Gemeente Eijsden

Centrumplan Eindrapport

Datum 11 november 2005
Kenmerk EDN004/Knn/0083
Eerste versie 16 september 2005

Projectomschrijving Beoordeling verkeersstructuur Eijsden centrum.

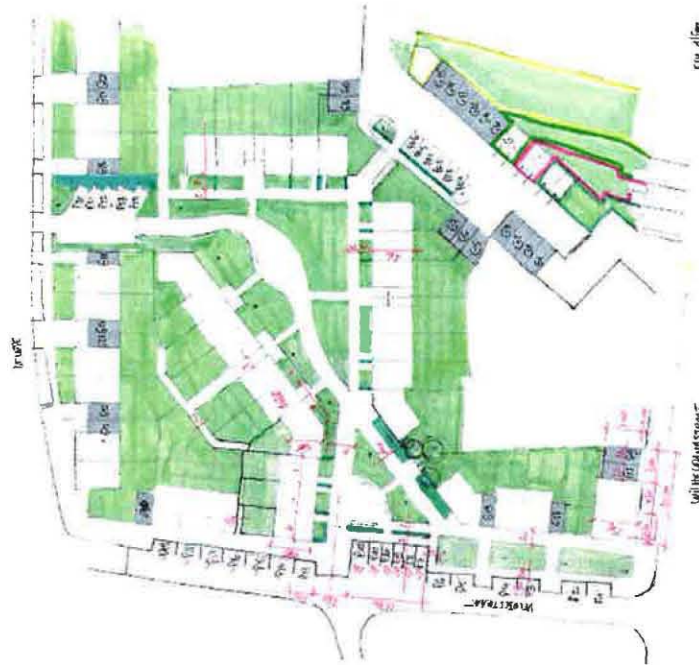
Enkele (verkeerskundige) reacties op het plan:

- Er is een redelijke verdeling van de parkeerplaatsen over het plangebied. Alleen het parkeerterrein dat via de Cramignonstraat wordt ontsloten is enigszins weggestopt en ligt uit de routes voor het winkelend publiek. In hoofdstuk 3 wordt ingegaan op de benodigde aantallen parkeerplaatsen.

- Er is een doorgaande relatie tussen Kennedylaan en Emmastraat via de Breusterstraat. In paragraaf 2.4 wordt ingegaan op de verkeersbelasting van deze straat.

- De toegangen tot de supermarkt liggen in de afgebeelde variant (figuur 2.3) in het voetgangersgebied. Dit betekent dat men met een winkelwagen door het voetgangersgebied naar de parkeerterreinen moet lopen. Dit levert geen aantrekkelijk winkelklimaat op. Over de ligging van de toegangen tot de supermarkt is momenteel nog geen besluit genomen. Er zijn nog andere varianten mogelijk.

- De oostelijke supermarkt wordt bevoorraad via het parkeerterrein (eigen laad/losplaats). Het vrachtverkeer verlaat via de Breusterstraat het plangebied. Omdat in deze hoek ook de ontsluiting van de parkeerkelder (voor de bewoners) is gesitueerd en de fietsroute aansluit ontstaat een verkeerskundig ongewenste situatie.

- De westelijke supermarkt wordt vanuit de Kennedylaan bevoorraad. Vrachtverkeer moet komend van de noordzijde de straat kruisen, laden en lossen (haven) en verlaat vervolgens Eijdsen via een aantal woonstraten. Het verdient aanbeveling vrachtverkeer in woongebieden (30 km/h-gebieden) zo veel mogelijk te beperken.

- Aan de noordzijde van het plangebied is de kerk gesitueerd. De ruimere parkeergelegenheid in de omgeving kan ten gunste van de kerk worden aangewend, mits voldoende parkeerruimte aanwezig (zie hoofdstuk 3).
